EXPLICATIF DES COMPLEMENTS

PERMIS DE CONSTRUIRE

CENTRALE PHOTOVOLTAÏQUE AU SOL

CHAMARANDES-CHOIGNES

Carte extraite de la présentation de la charte départementale pour un développement maîtrisé et concerté du photovoltaïque au sol
DDT de Haute-Marne

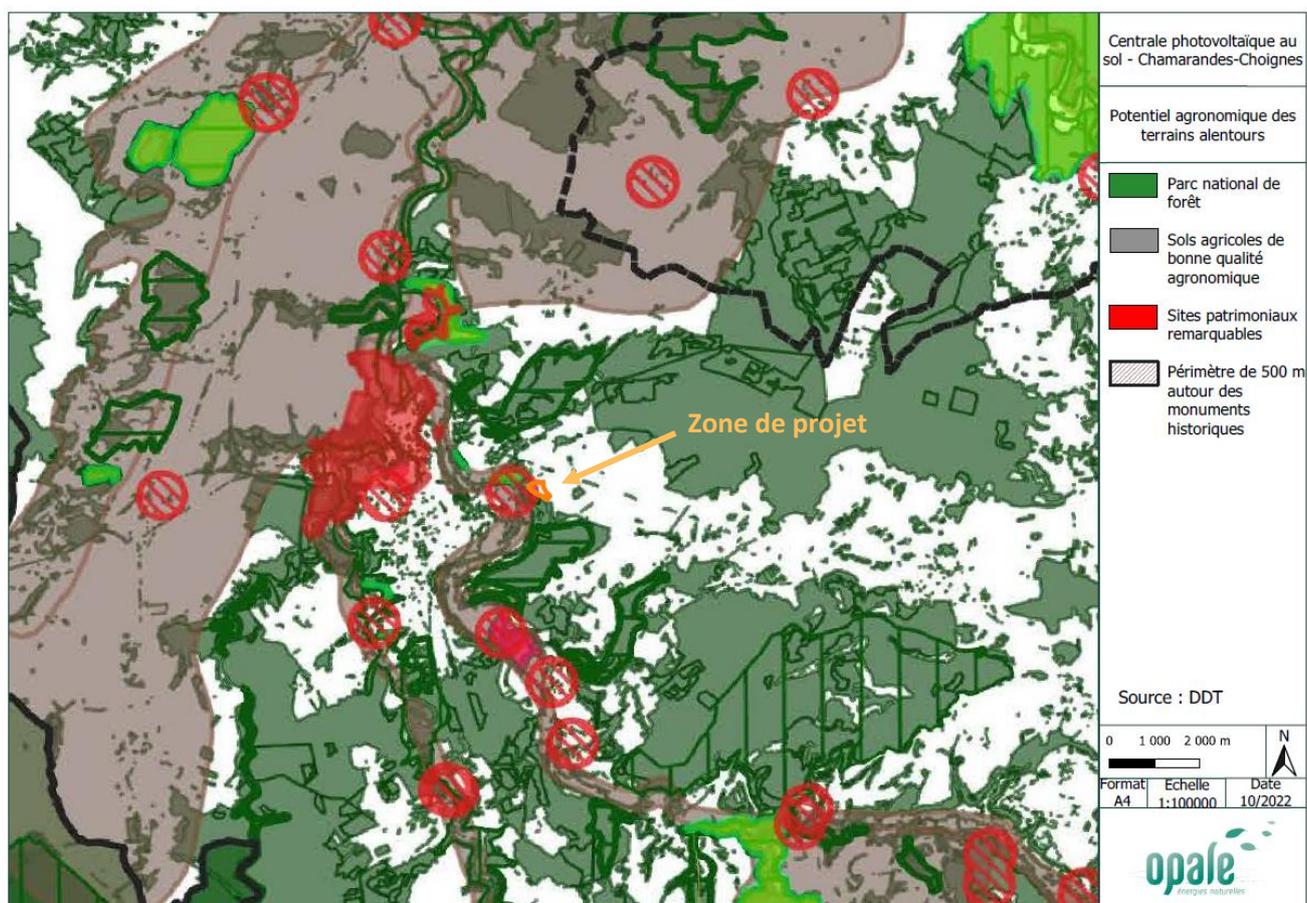
« L'étude d'impact au dossier doit être complétée, et notamment il faudrait reconsidérer son projet de manière à tenir compte des règles du SRADDET et de justifier le choix du site d'implantation de la centrale après comparaison d'alternatives possibles notamment sur des terrains artificialisés et dégradés, pour démontrer le moindre impact environnemental du projet ; cette analyse devra préciser le potentiel agronomique de la parcelle concernée. »

De plus, nous pouvons également évoquer la carte réalisée par la Direction Départementale des Territoires de Haute Marne qui permet de préciser la qualité agronomique des sols haut-marnais. Selon cette carte, la zone de projet n'est pas située sur un sol agricole de bonne qualité agronomique :

Le projet de parc photovoltaïque à Choignes répond donc complètement aux objectifs fixés par le SRADDET et respecte ses règles. En effet, en ce qui concerne l'activité agricole, comme expliqué dans l'étude d'impact environnemental à la page 34, le site est certes un terrain agricole mais les sols présentent un faible potentiel agronomique qui a rendu leur exploitation agricole aléatoire ces dernières années. Le terrain a ainsi été laissé à l'état de friche de 2013 à 2017 avant que la partie nord (5 ha environ) ne soit cultivée en trèfle en 2018 et 2019. Cette culture s'est révélée peu fructueuse et cette partie du terrain a été déclaré en « jachère de moins de 5 ans » à la PAC en 2020 et 2021. La partie sud du site était inexploitée jusqu'à ce qu'elle soit recouverte récemment de terre cultivable en début d'année 2022. Compte tenu de ce contexte agricole, des échanges ont été menés entre Opale et la Chambre d'Agriculture de Haute-Marne durant le développement du projet. Ils ont abouti à lancer un appel à manifestation d'intérêt auprès du monde agricole pour étudier la possibilité d'une co-activité sur le site. Un exploitant ovin local a manifesté son intérêt et le projet a ainsi été adapté de façon à permettre une gestion pastorale sur le site. Par ailleurs, les bureaux d'études Corieaulys et Siteléco ont été missionnés pour affiner la connaissance environnementale du site. La prise en compte des éléments issus de leurs expertises a permis de confirmer la compatibilité du site au développement d'un projet photovoltaïque.

Le projet a donc été conçu en prenant en compte les sensibilités environnementales identifiées de façon à aboutir à une solution de moindre impact qui évite les secteurs à enjeux environnementaux forts et qui assure le maintien des fonctionnalités environnementales du site. Il a également été conçu en prenant en compte les enjeux agricoles et permettrait de développer une activité agricole pérenne, qui n'existe pas actuellement sur le site. L'étude préalable agricole réalisée par la chambre d'agriculture de Haute Marne sera transmise aux services compétents de l'Etat dans le courant du mois d'octobre.
